Questions et remarques du CAPUI

(Association regroupant les riverains de l'usine d'épuration des eaux d'Achères (Siaap)),

concernant la reconstruction des bâtiments de clarifloculation et du stockage de chlorure ferrique du site SEINE-AVAL

19 octobre 2022

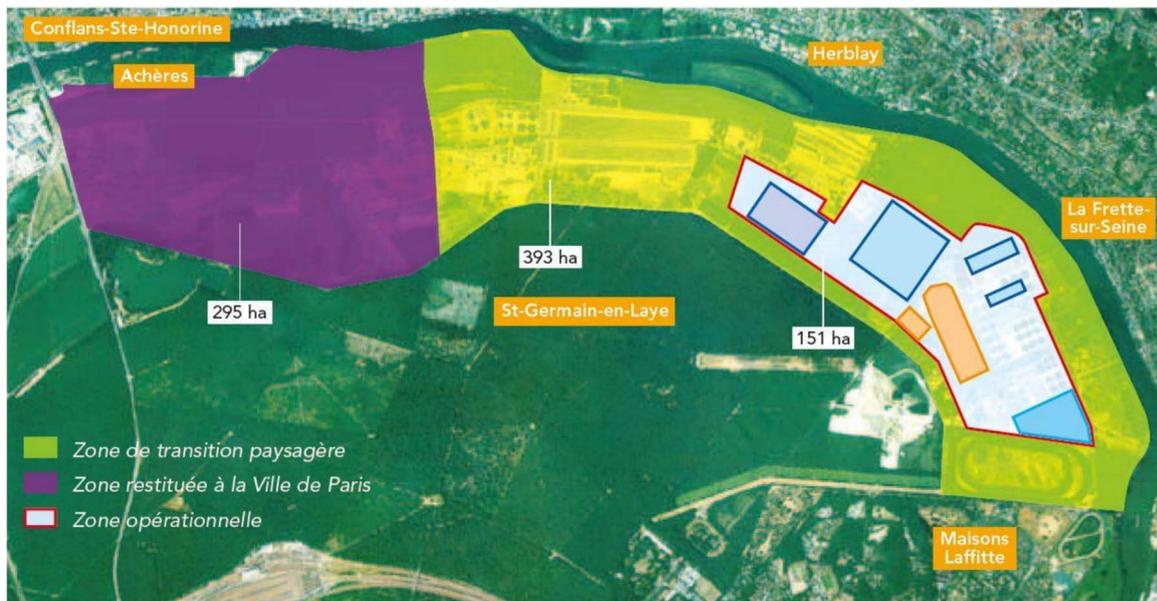
Le traitement paysager des bâtiments tel qu'il est prévu nous semble très insuffisant. Il ne masquera pas, ou très peu, les bâtiments de la vue des riverains.

De plus, le Siaap prévoit maintenant de construire des bâtiments ou des parkings dans la zone de transition paysagère.

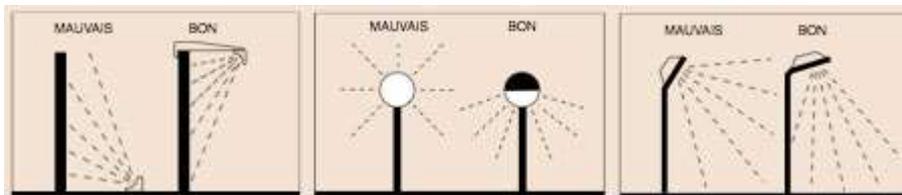
Il n'est pas acceptable que cette zone, faite pour masquer les installations et faciliter son intégration dans le paysage, soit maintenant présentée comme une zone pouvant être aménagée et accueillir des parkings ou des bâtiments.

Le Siaap peut-il garantir que cette réserve foncière ne servira qu'à protéger visuellement les riverains des nuisances visuelles, sonores et olfactives engendrées par les installations à proximité ?

[PJ_49 Etude de dangers ICPE et son RNT rev020 - Risque inondation 2.3.2. Aléa inondation p 38](#)

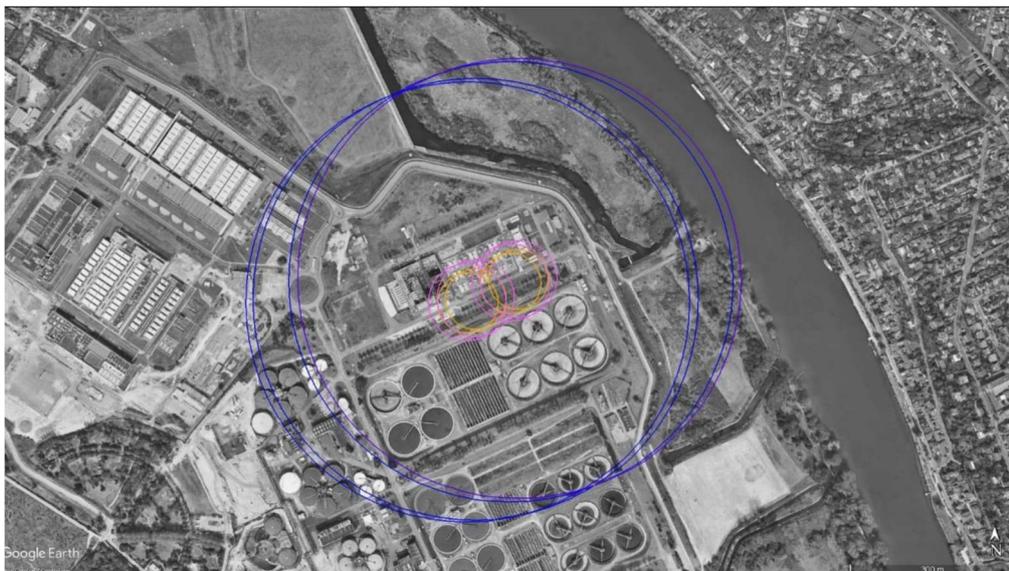
Quand on visualise les zones d'inondation, on peut constater que les nouvelles installations sont curieusement épargnées sur le schéma, alors que toutes les autres installations sont inondées. Comment explique-t-on cette différence ?
